LAUSUNTO TÖÖLÖN KIRKON LISÄRAKENNUKSIA KOSKEVASTA ASEMAKAAVAN MUUTOSEHDOTUKSESTA (NRO 12059)

TÖÖLÖN KIRKON LISÄRAKENNUKSET, ASEMAKAAVAN MUUTOSEHDOTUS (NRO 12059)

**Taka-Töölön tontin 480/4, Topeliuksenkatu 4, asemakaavan
muutosehdotus nro 12059**

Lausunto Töölön kirkon lisärakennuksia koskevasta asemakaavan muutosehdotuksesta nro 12059

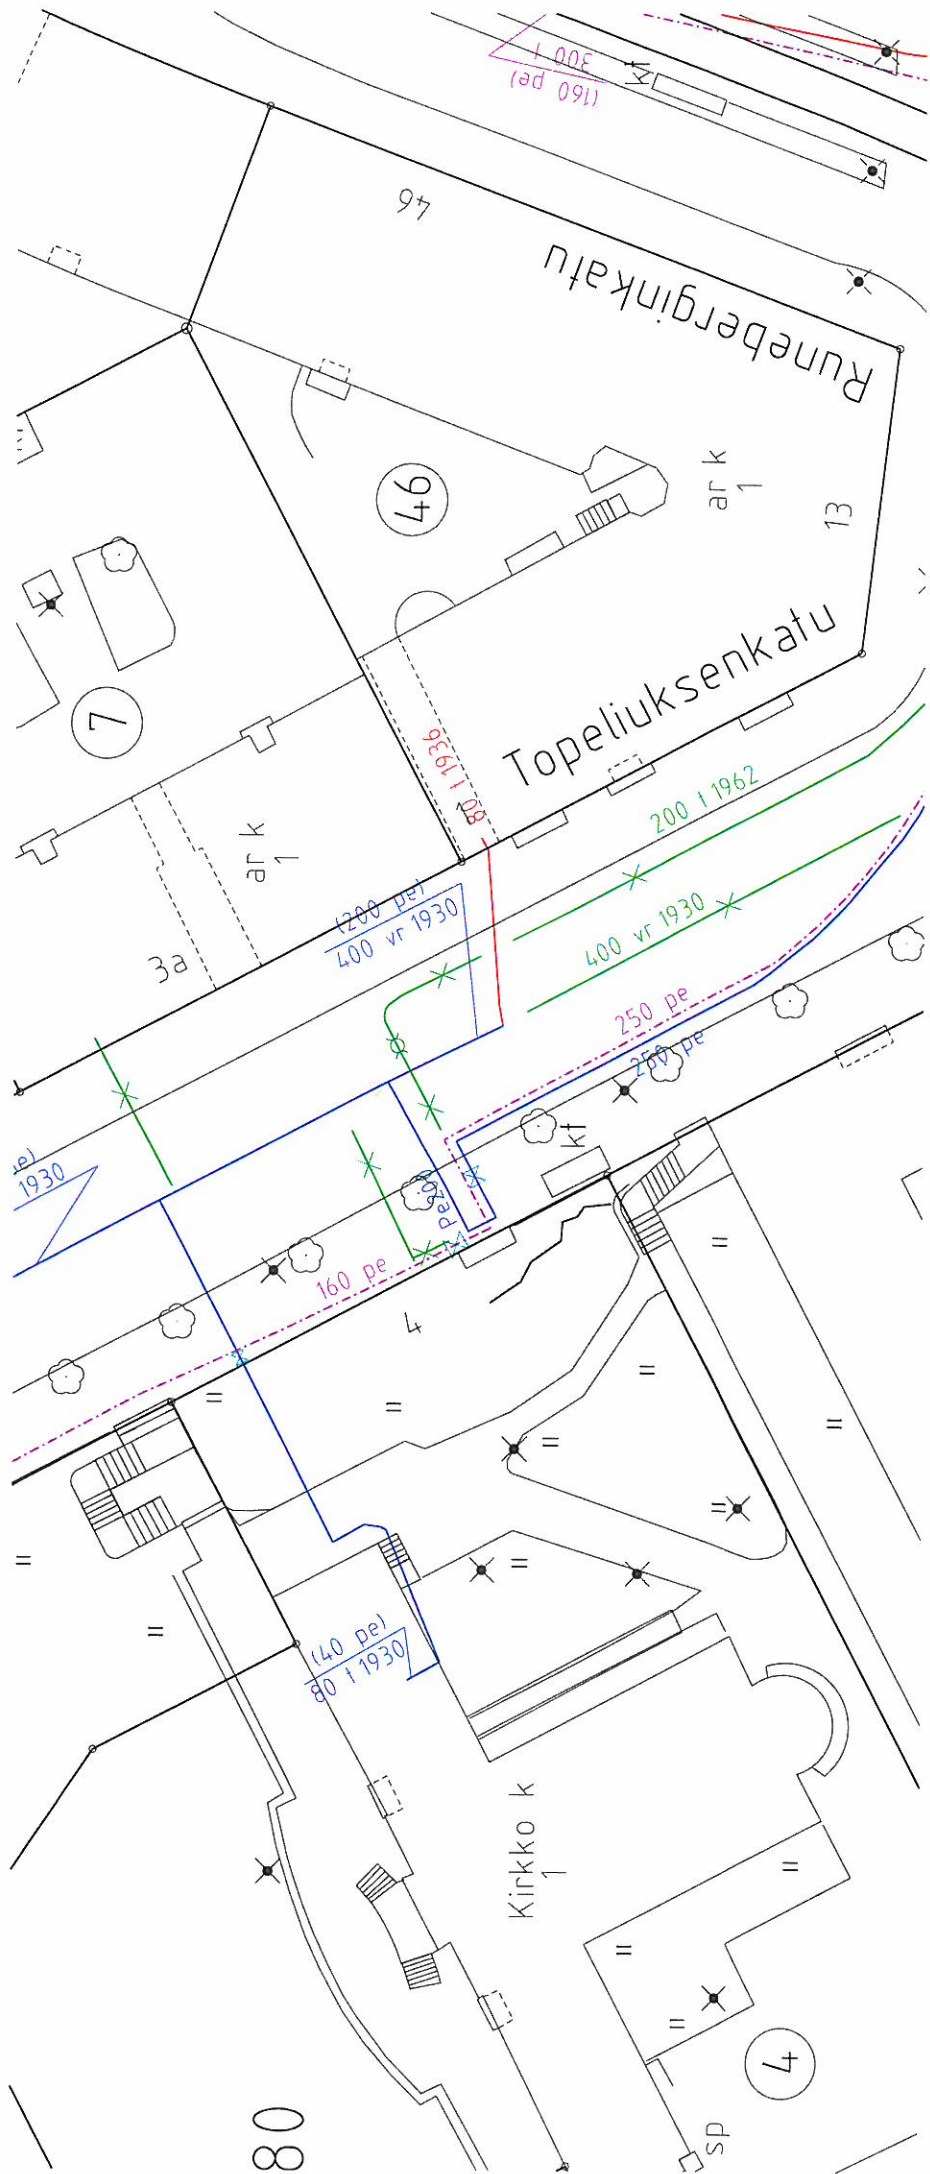
Moi,
ohessa näkyvät nykyiset maakaasuputkistot. Lila pistekatkoviiva käytössä oleva 4bar maakaasuputki, sininen käytössä oleva 20mbar maakaasuputki, vihreä käytöstä poistettu maakaasuputki. Nykyiseen kirkon keittiöön menee tällä hetkellä liittymä, joka täytyy ottaa huomioon rakennettaessa uutta. Jos maakaasuputkistoihin täytyy vielä tehdä muutoksia ne ovat normaalia laskutettavaa työtä.
